电源浪涌测试报告

报告编号: BTR_SURGE_2025012029_C028

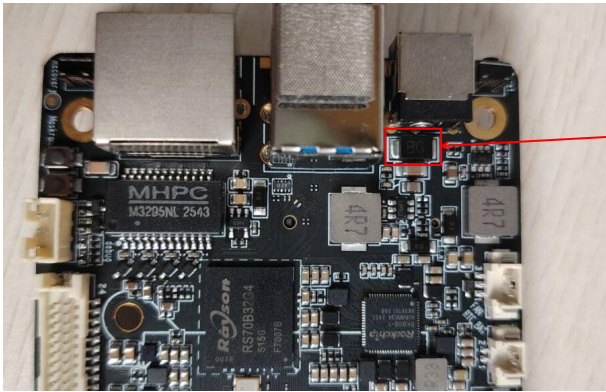
测 试 数 据			
测试端口	电源端	测试内阻	2Ω
供电电压	AC 220V	测试次数	正负各 5 次
测试电压	差模±1KV	测试时间间隔	60S
测试模式	U 盘视频播放	耦合方式	L-N
测试电压相角	同步 (0°、90° 180°、270°)	不良现象	无异常现象
--		测试结果	PASS

建议对策如下：

原防护器件改为
BTRSB15C601。
